**Avis délibéré de l’Autorité environnementale  
sur le projet de renforcement de l’alimentation  
électrique de la vallée de la Neste (65)**

**n°Ae : 2020-120**

Avis délibéré n° 2020-120 adopté lors de la séance du 21 avril 2021

Figure 4 : Emplacement du poste d'Aure à construire, à Arreau (Source : dossier)

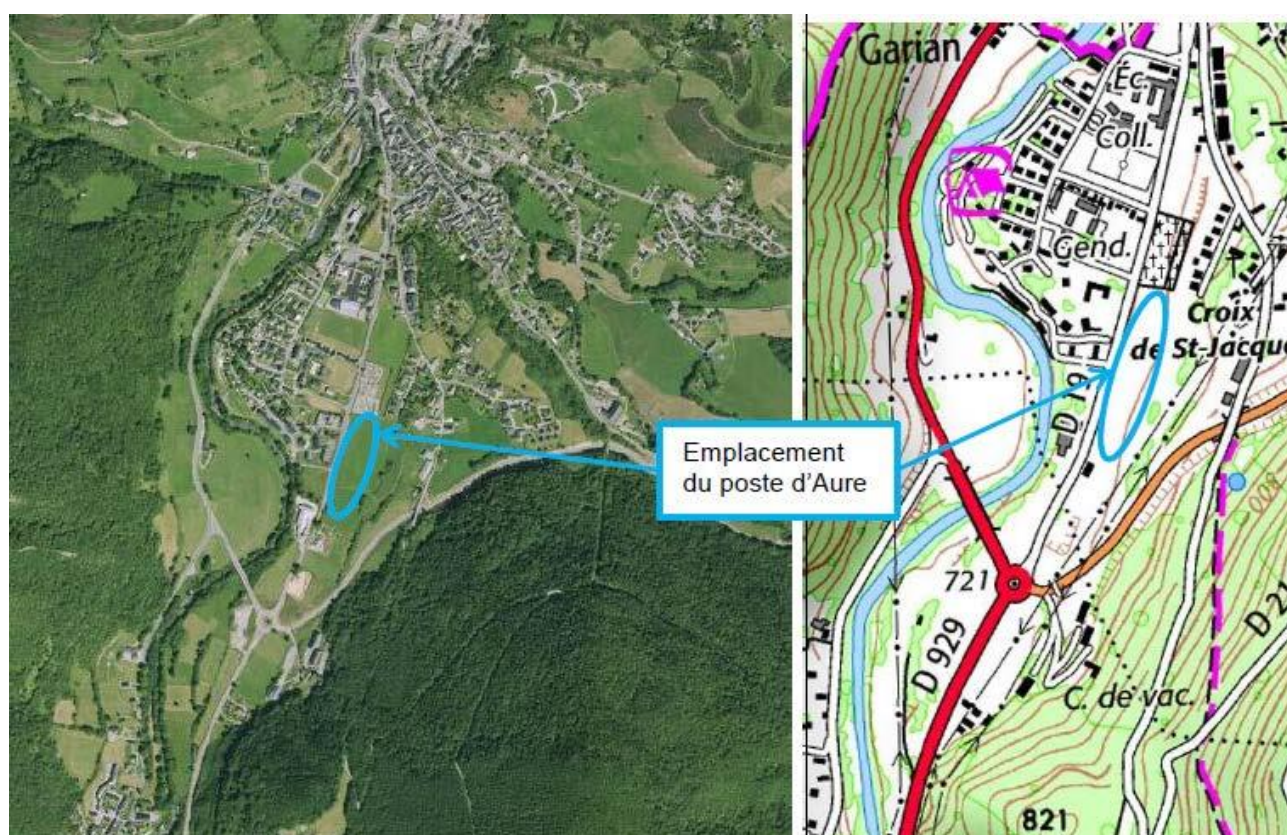
Le poste d'Aure nécessite 2 351 kg d'hexafluorure de soufre (SF<sub>6</sub>) et 86 tonnes d'huile minérale, celui de Bordères nécessite 70 kg de SF<sub>6</sub>. Un système de collecte de l'huile et de l'eau d'aspersion est prévu pour gérer une situation d'incendie. Par ailleurs, une collecte des eaux de pluie avec rétention et décantation sera mise en place. Il a été précisé aux rapporteurs lors de leur visite que l'exutoire des eaux collectées sur la plateforme du poste serait la Neste, ce que le dossier ne précise pas.

*L'Ae recommande de compléter l'étude d'impact par une présentation de l'exutoire prévu dans la Neste, et d'en évaluer les impacts.*
